PROJETO HIDROSSANITÁRIO

ESCOLA DO FUTURO DO GOIÁS EM ARTES BASILEU FRANÇA

BLOCO 3 - TERREO + 3 PAVIMENTOS

PAVIMENTO 2 - PROJETO HIDRÁULICO - ÁGUA FRIA

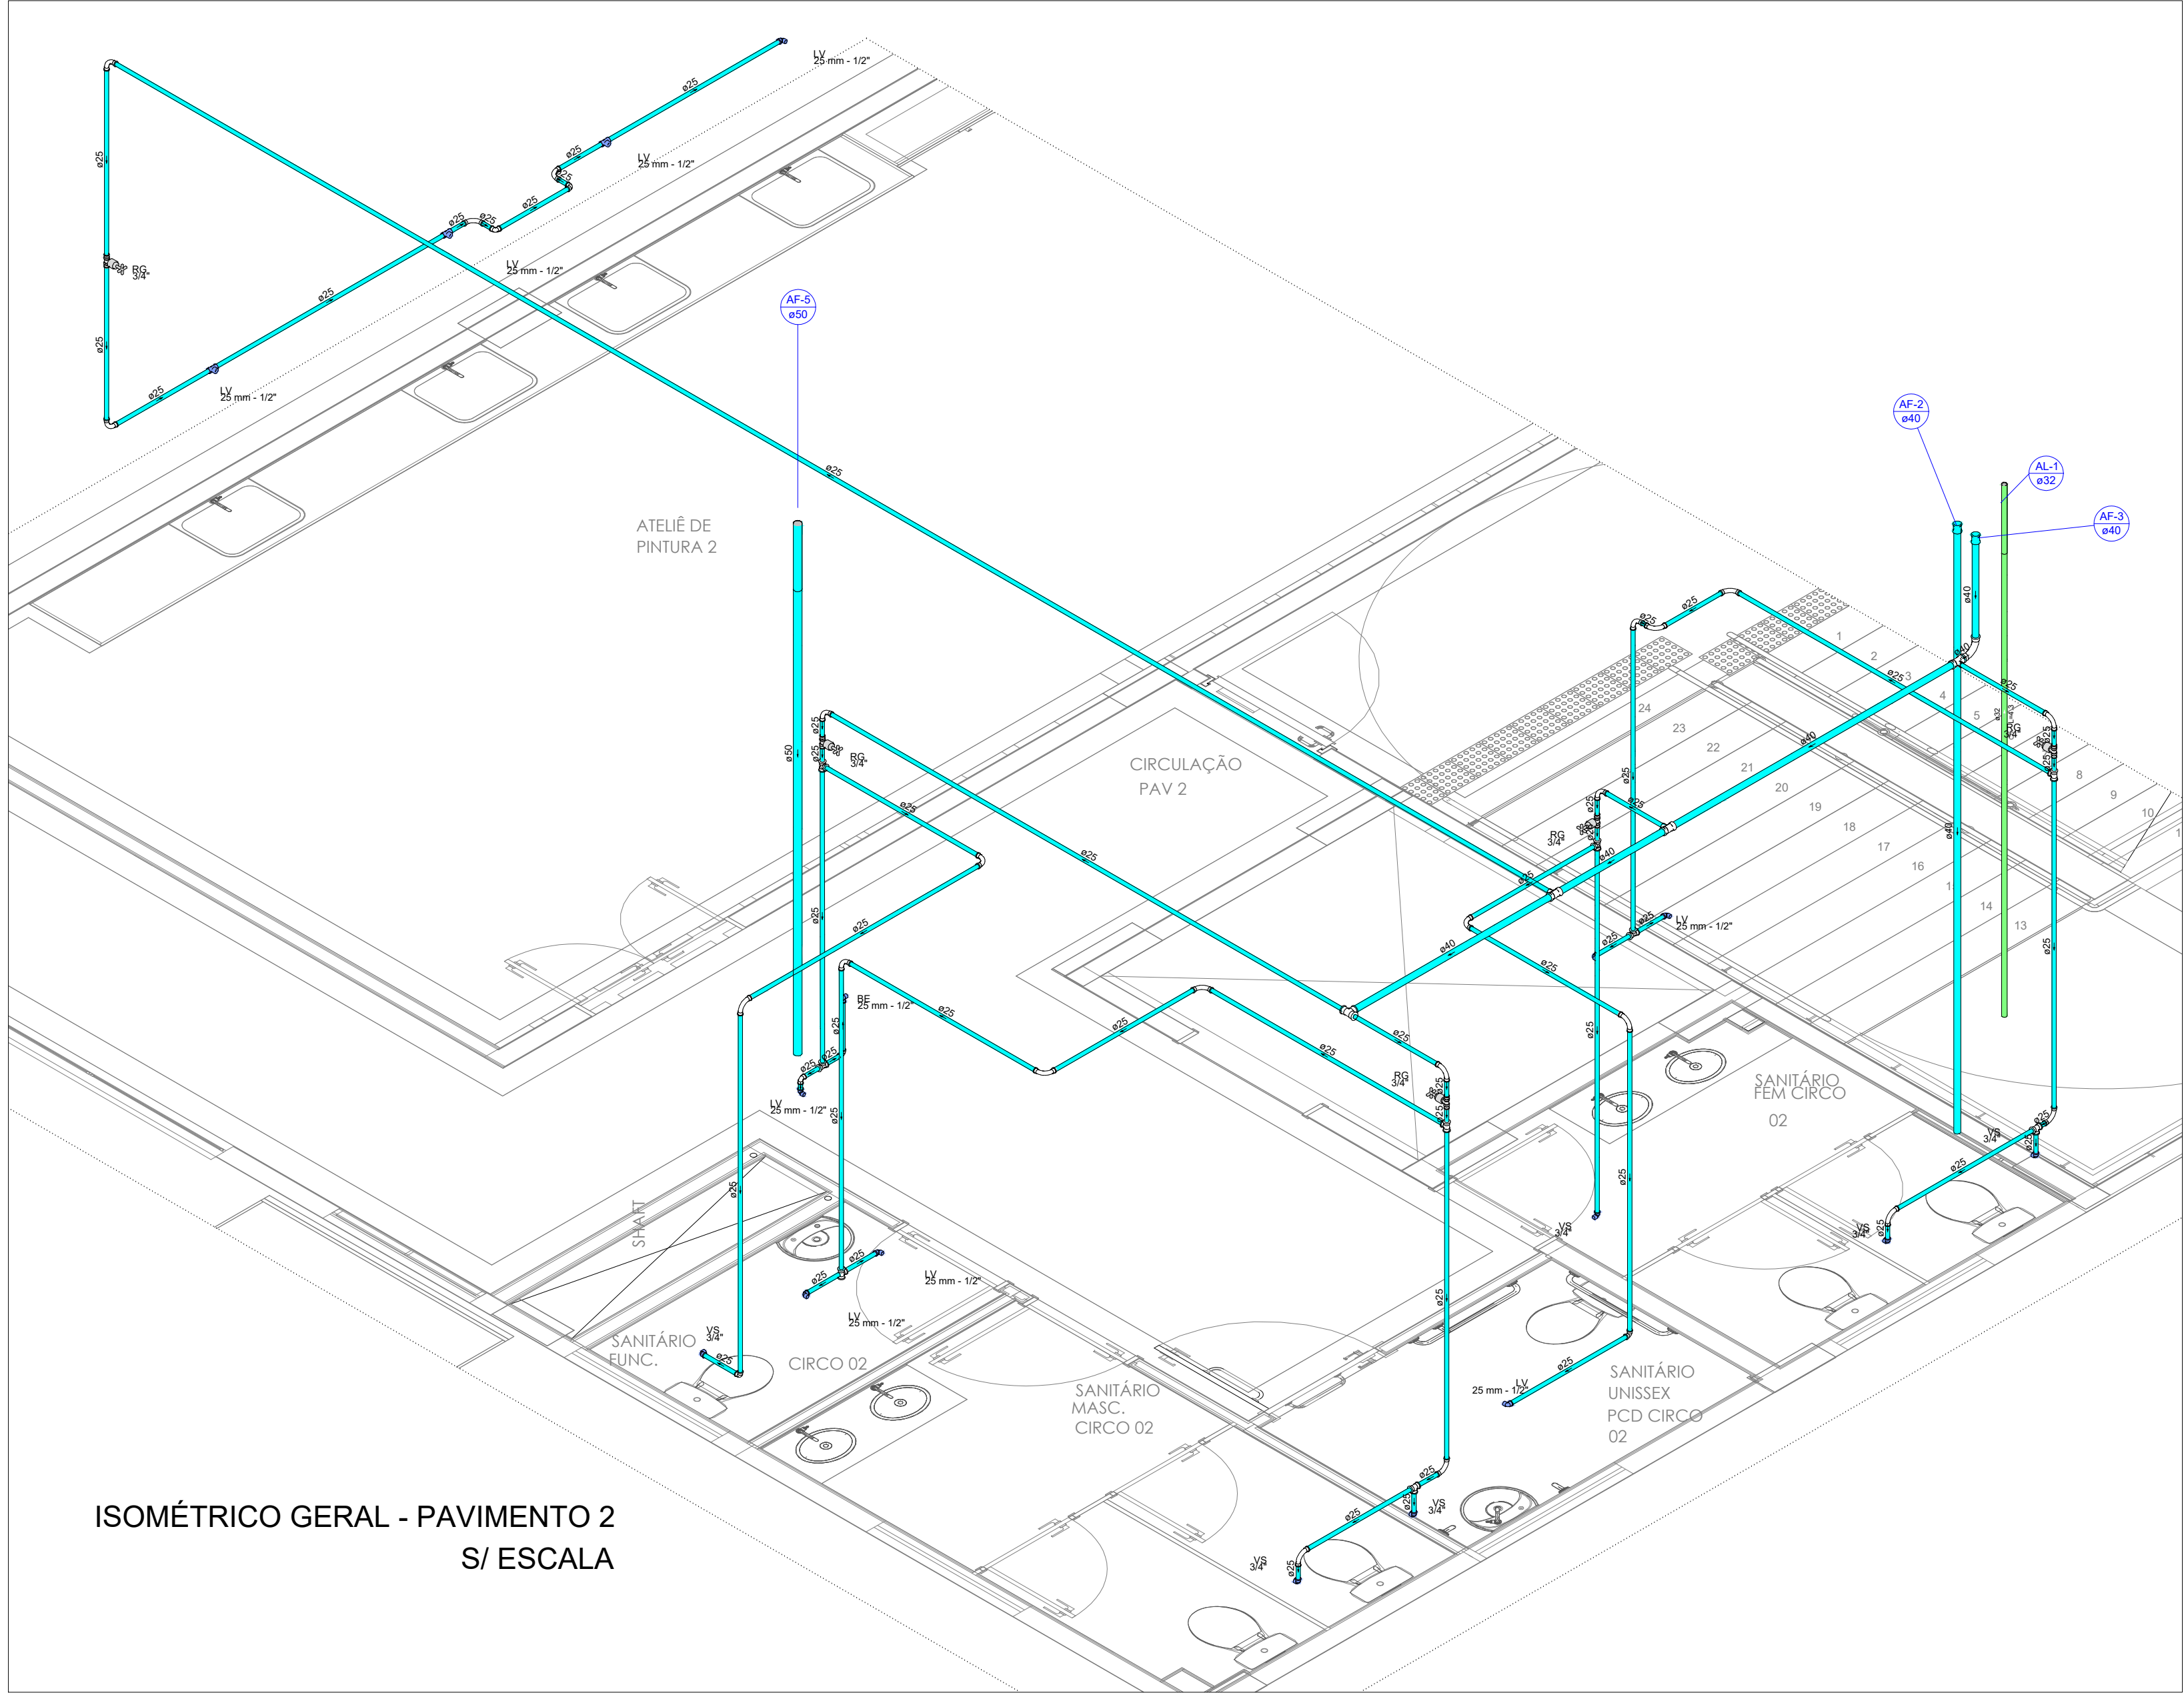
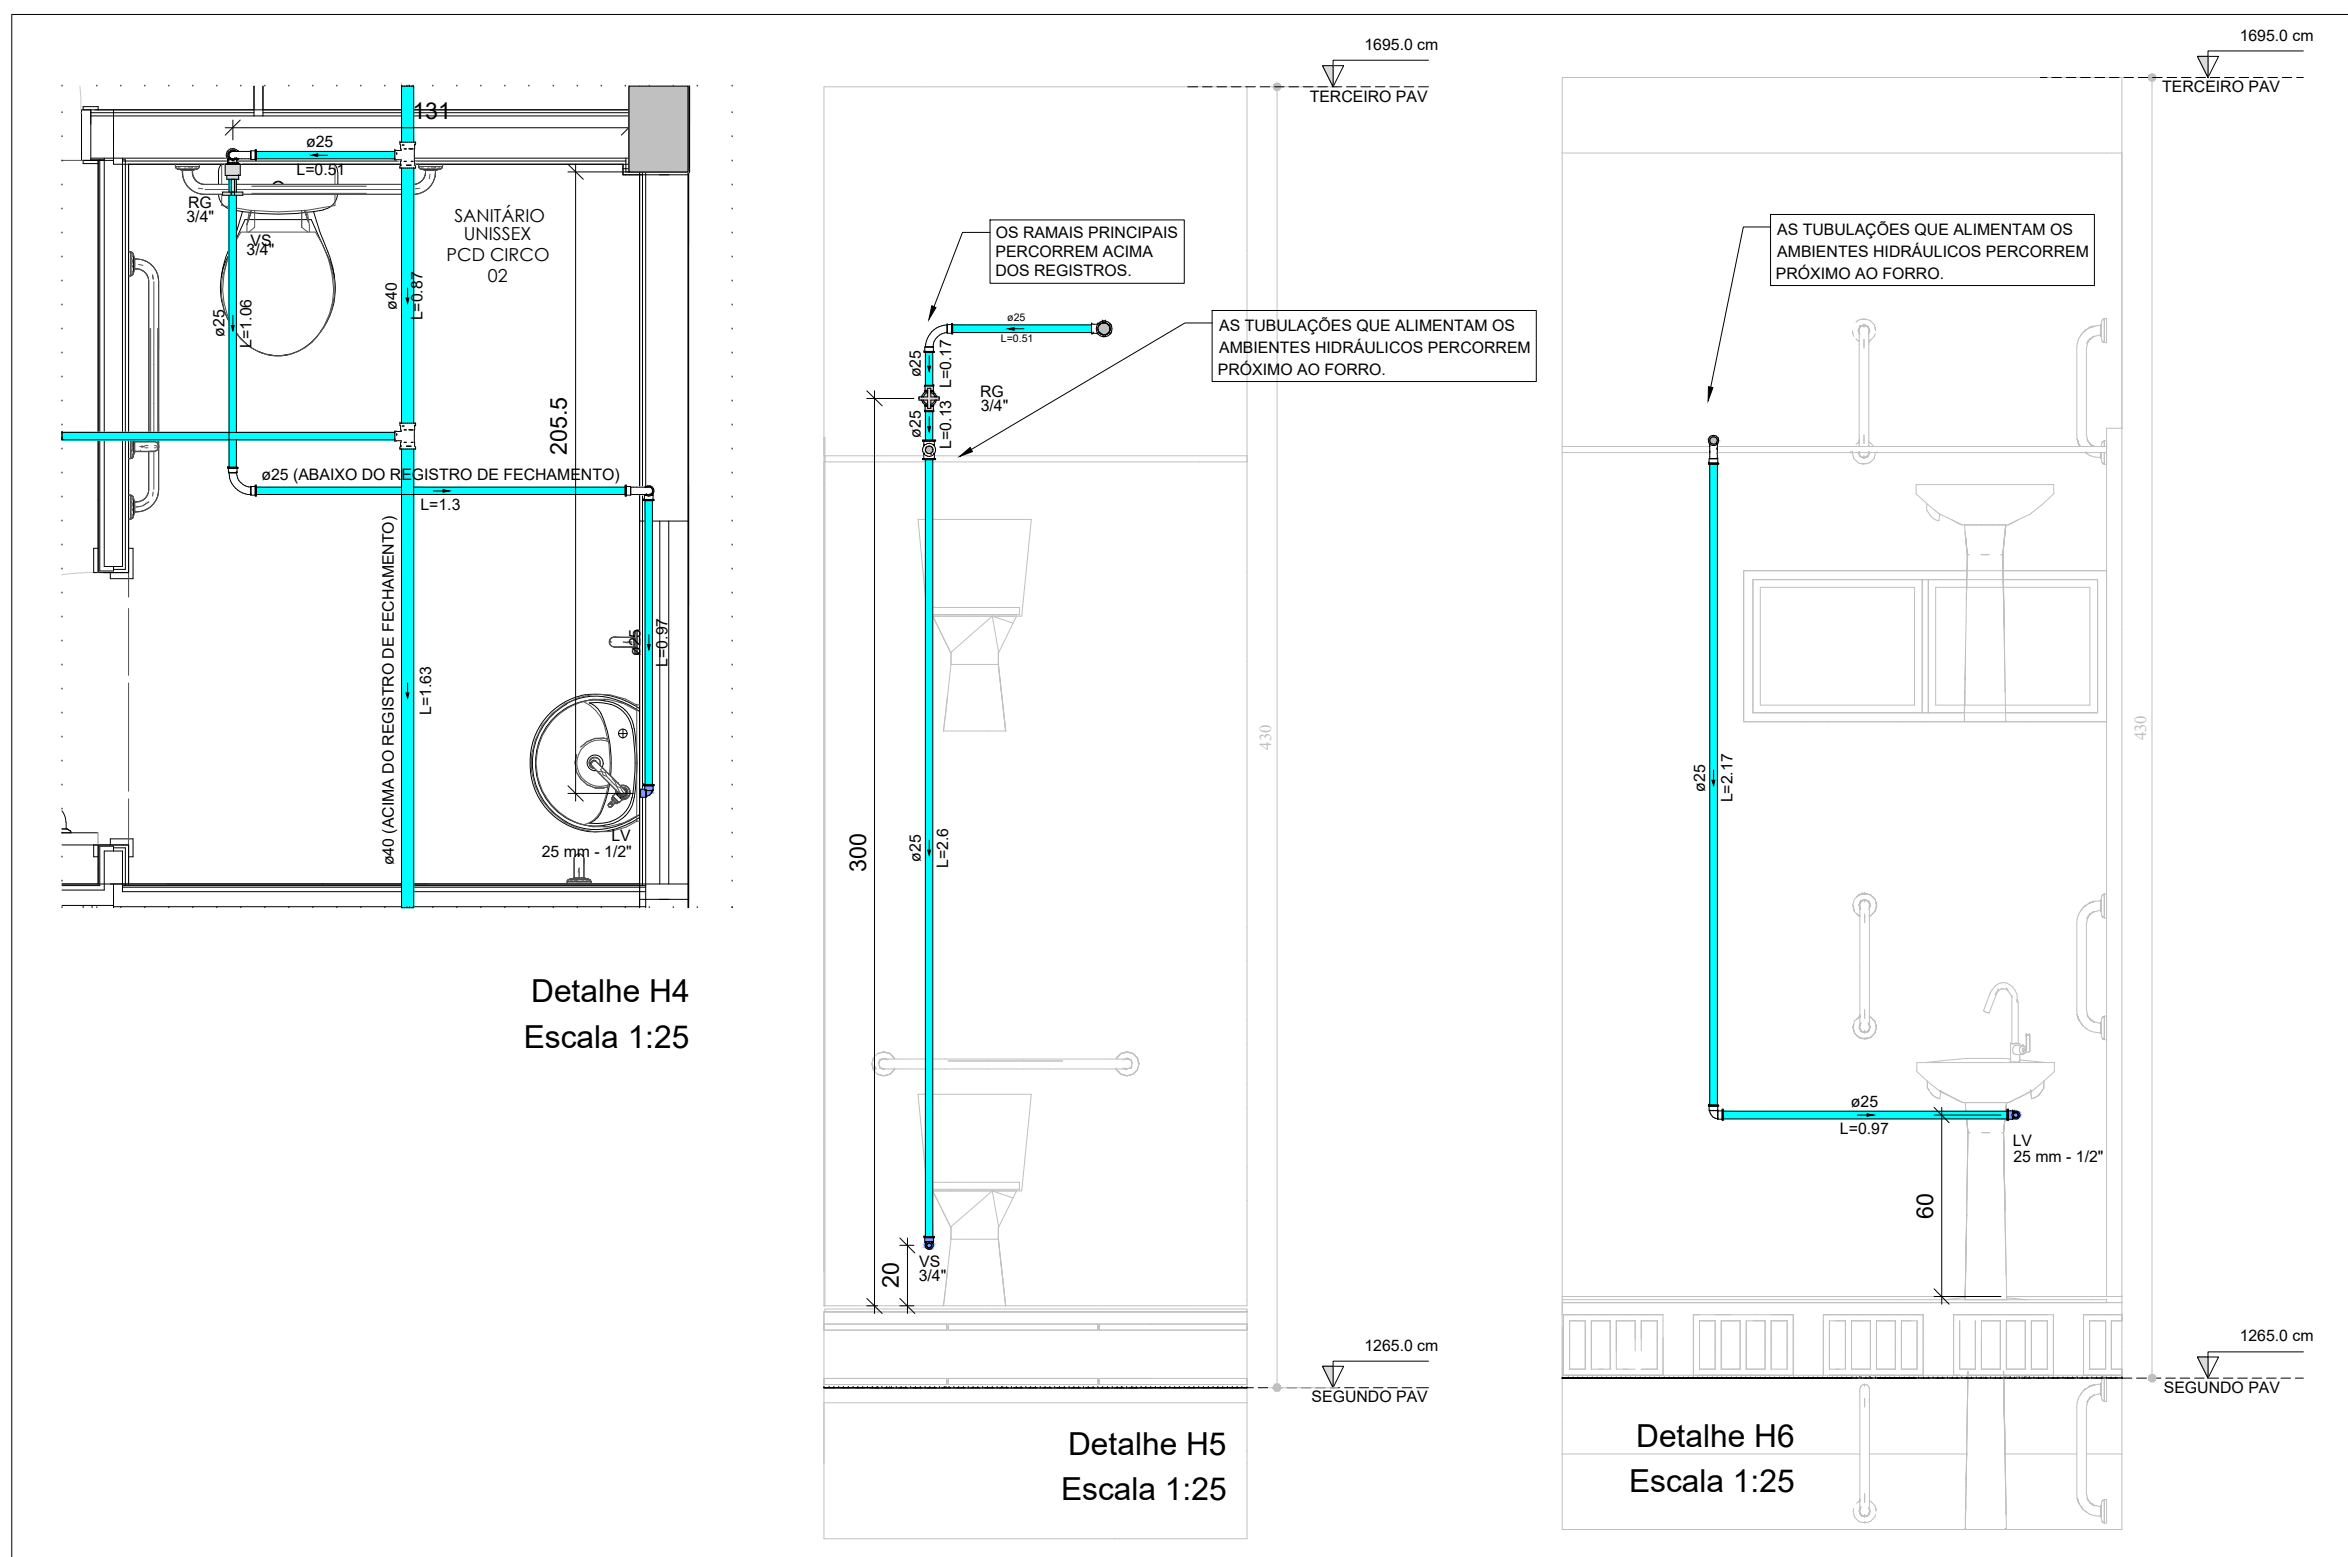
A **REVISÃO RF** foi realizada em apoio técnico ao processo de sub-emprego do CONTRATO 142021 - SECTI e SENFRA, tendo como base o apontamento das REVISÕES RF e Círculo, além das análises realizadas nos envios apresentados pelos processos citados. Tendo em vista o tratamento da transição dos sigla belizenses do BLOCO 3 de modo a possibilitar o andamento desta etapa do obra.

Para o desenvolvimento desta **REVISÃO** utilizou-se como base a **REVISÃO** licitada pela SECTI, **SENFRA-BHORO-FRA - 05-16 - TERÇO - 1° PMD - HANG-SD - BLOCO 3**

A **REVISÃO RF** foi elaborada pela SENFRA visando à compatibilização do projeto com as demais disciplinas, especialmente arquitetura, e-ordenamento e ventilação.
